*Ministero dell' Ambiente
e della Sicurezza Energetica*

Parere n. 114 del 22 dicembre 2022

Progetto	<p><i>Istruttoria Valutazione Impatto Ambientale</i></p> <p>Progetto di sicurezza e ammodernamento dell'approvvigionamento della città metropolitana di Roma</p> <p>Messa in sicurezza e ammodernamento del sistema idrico del Peschiera</p> <p>Nuovo acquedotto Marcio - I Lotto Dal manufatto origine al Sifone Ceraso</p> <p>ID_VIP: 8240</p>
Proponente	<p>Acea Ato2 S.p.A.</p>

Figura 1 – Tracciati delle alternative progettuali

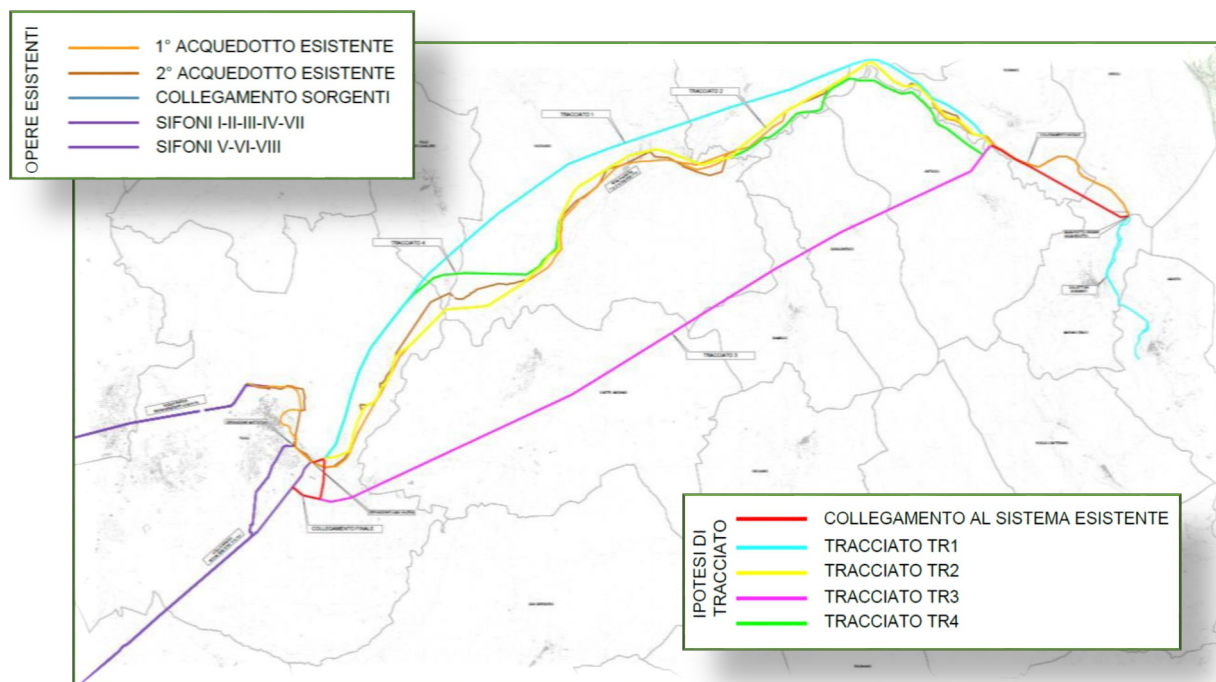
La Commissione ritiene condivisibili le considerazioni del Proponente e concorda con la scelta dell'Alternativa progettuale n. 3 (TR2 - TR4).
